製品規格変更のご案内

変更商品：鉄キャスター戸車 枠付/車のみ（CGM/CGP）

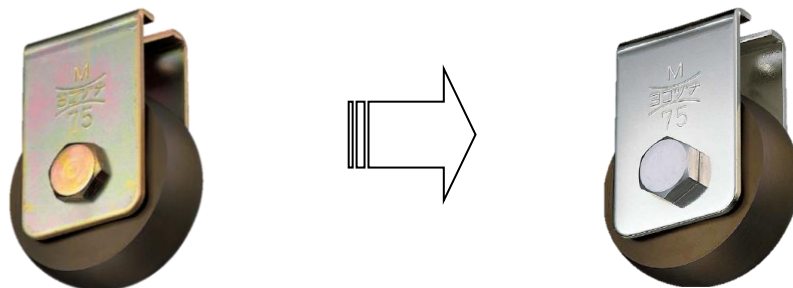
さて、この度、ご愛顧頂いております「鉄枠キャスター戸車」の枠及び、ボルトナットの表面処理を環境への配慮の目的から電気亜鉛メッキ有色クロメート（六価）から電気亜鉛メッキ三価クロメートへ変更する事となりましたのでご案内いたします。

外観の色彩に変化がありますが、品質及び製品性能については問題ありませんので、引き続き安心してご使用くださいますようお願い申し上げます。

変更内容：枠、ボルト、ナット、ワッシャの表面処理

現）有色クロメート（六価）

新）三価クロメート

*変更する事によりR o H S 対応商品となります。

実施期日：2021年7月1日より
